改善箇所説明図 ①最大安定傾斜角度

モータ・スリーパにおいて、オプション(キャビン)を取付けた状態での保安基準への適合性について確認が不十分だったため、保安基準に適合しない状態で車両を出荷した。

改善箇所説明図 ②窓ふき器

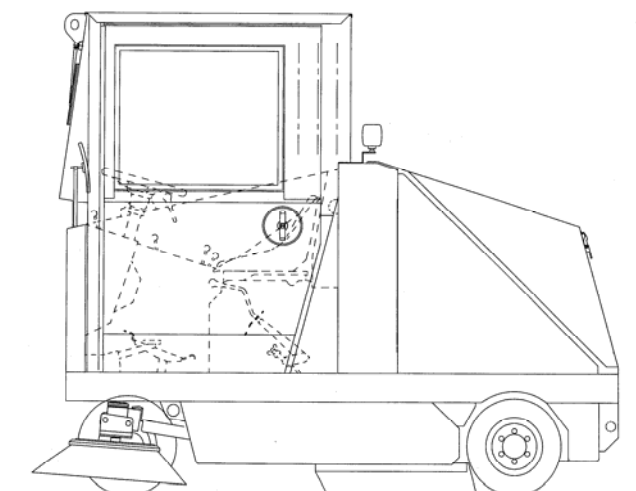
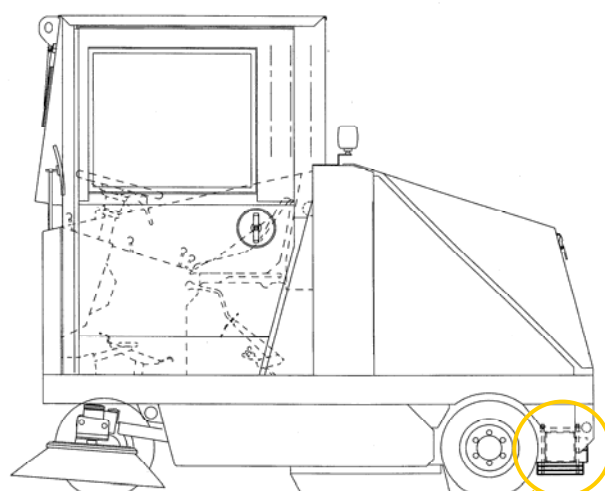
①最大安定傾斜角度が 30° 未満であるため、保安基準第 5 条に抵触する。

全車両、最大安定傾斜角度を 30° 以上にする対策部品を取り付ける。

ウェイト
(124kg)

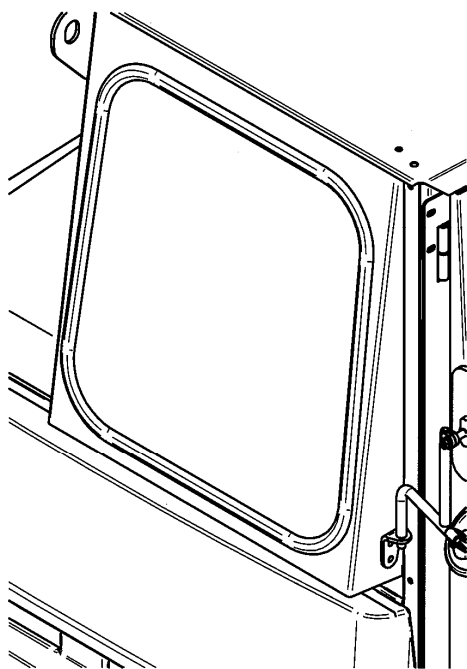
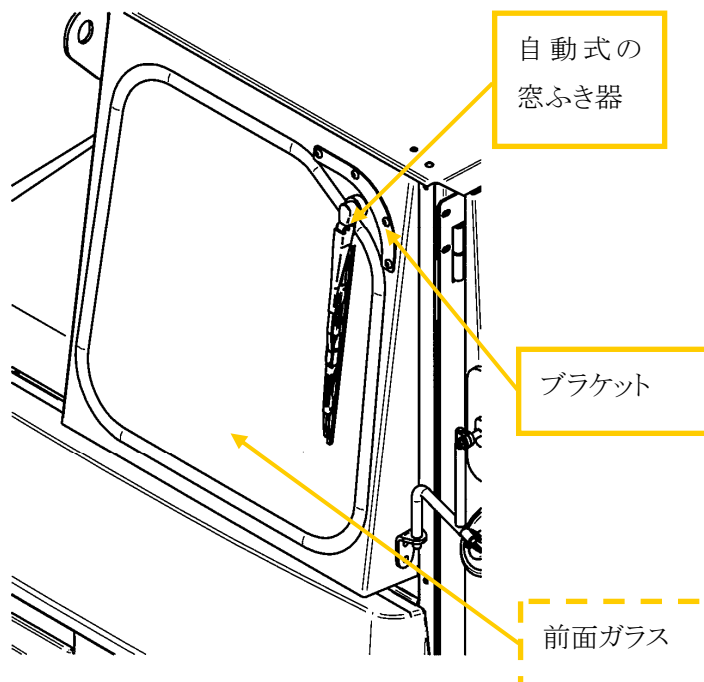
モータ・スイーパーにおいて、オプション(キャビン)を取付けた状態での保安基準への適合性について確認が不十分だったため、保安基準に適合しない状態で車両を出荷した。

②前面ガラスに自動式の窓ふき器がついていないため、保安基準第 45 条に抵触する。

全車両、前面ガラス部に自動式の窓ふき器を取り付ける。
